监 理 联 系 单

工程名称：和县 31 个户户联建光伏扶贫电站电项目

编号： ZHJL-HXFP-004

事由： 关于施工现场工程质量的问题

附：问题照片

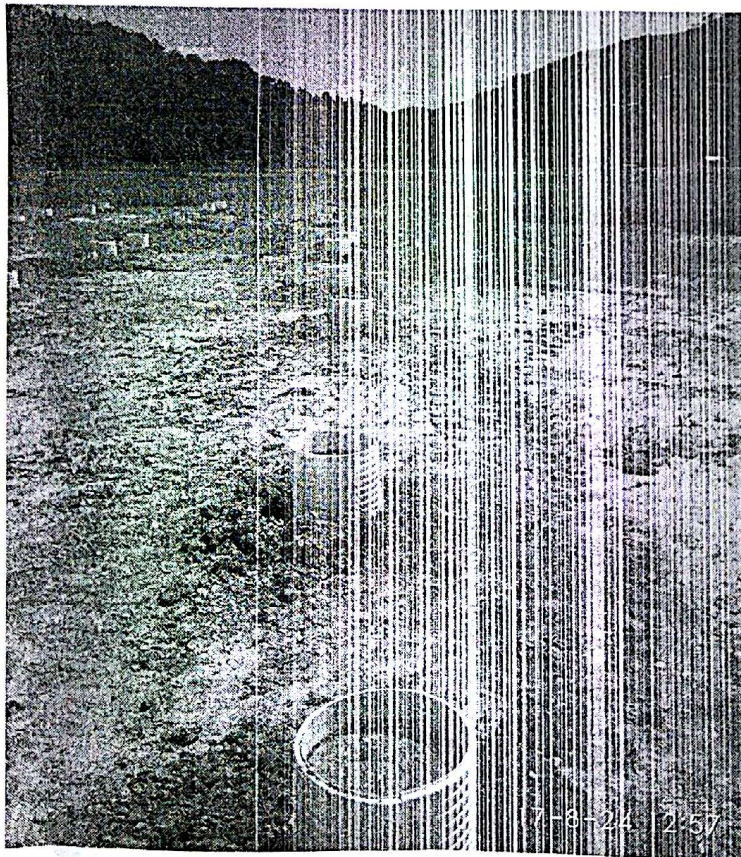
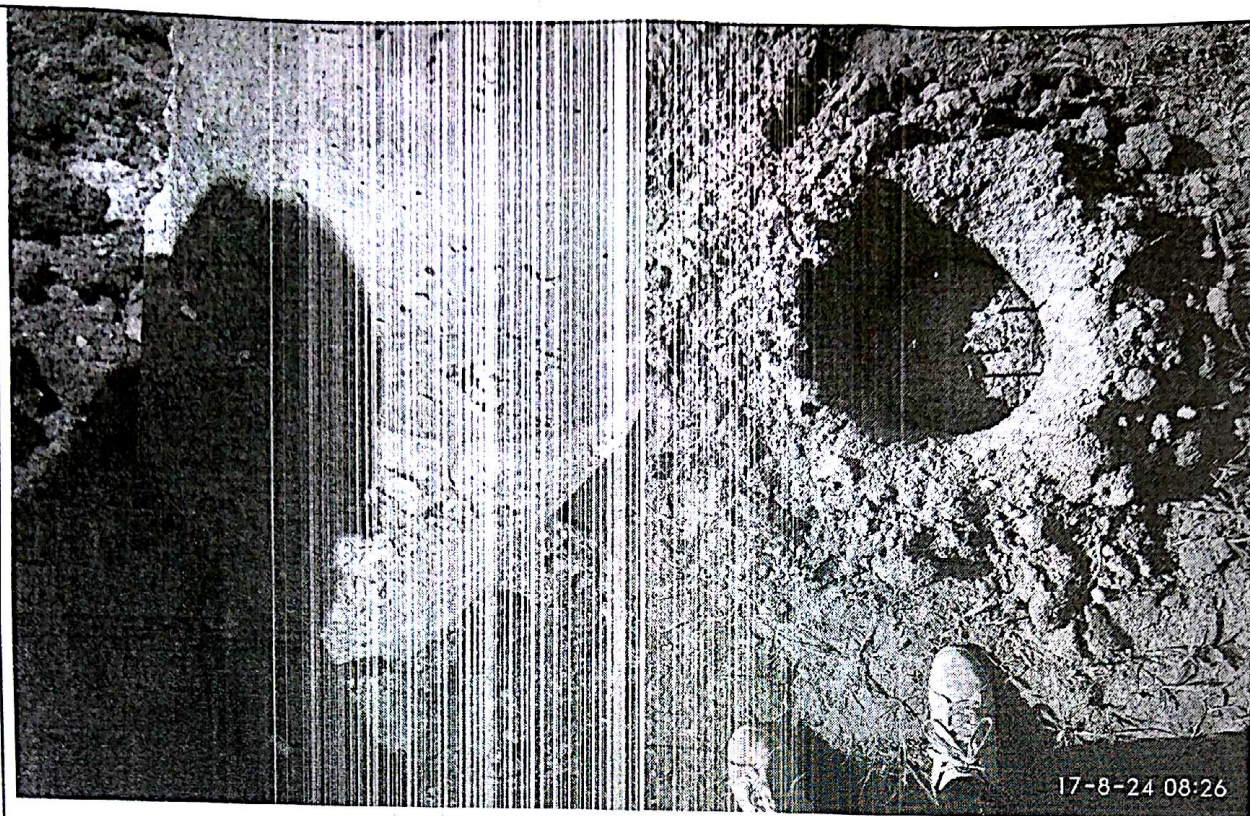
内容： 现场对光伏区巡视检查发现如下问题：

- 1、光伏支架基础浇筑时，部分阵列中桩基行列之间误差较大。
- 2、光伏支架基础浇筑时，部分桩基振捣不到位。
- 3、光伏支架基础浇筑时，部分桩基分为两次浇筑。
- 4、光伏支架基础预埋件安放时，部分阵列中的预埋件不在一条线上。

针对以上问题请贵公司接到通知后及时整改。
